Objekt: **Medgeneracijski center Vezanine Bled**

Vrsta projektne dokumentacije: **PGD – Projekt za pridobitev gradbenega dovoljenja**
DOPOLNITEV 2

0.2a OPIS DOPOLNITEV

Dopolnitev projektne dokumentacije je del PGD – projekta za pridobitev gradbenega dovoljenja za objekt Medgeneracijski center Vezenine Bled, št. projekta 18/06, Gužič Trplan arhitekti d.o.o., in jo je možno uporabljati le skupaj z navedenim projektom.

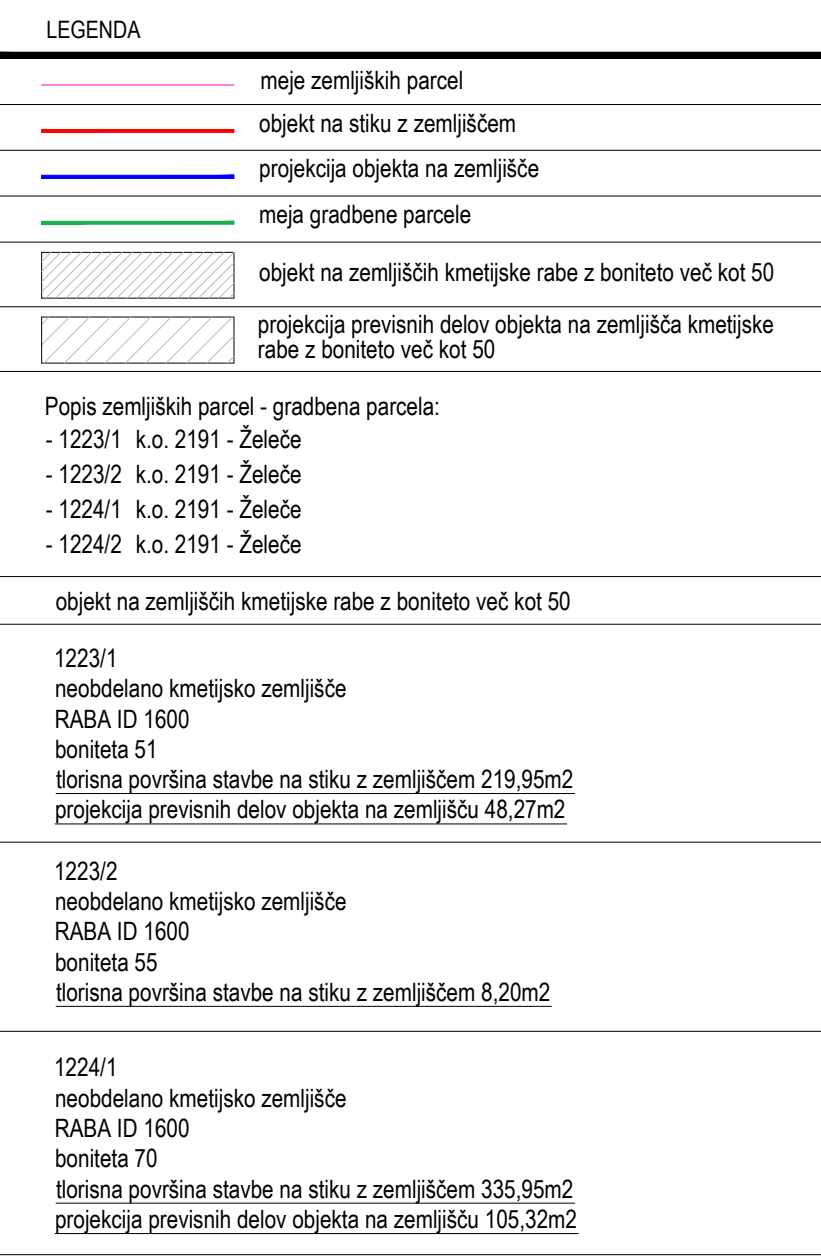
- podatek o tlorisni površini objektov na stiku z zemljiščem z boniteto več kot 50
- skladnost projektnih rešitev z določbami predpisov o urejanju prostora

0.8.9 - grafični prikaz tlorisne površine objektov na kmetijski rabi
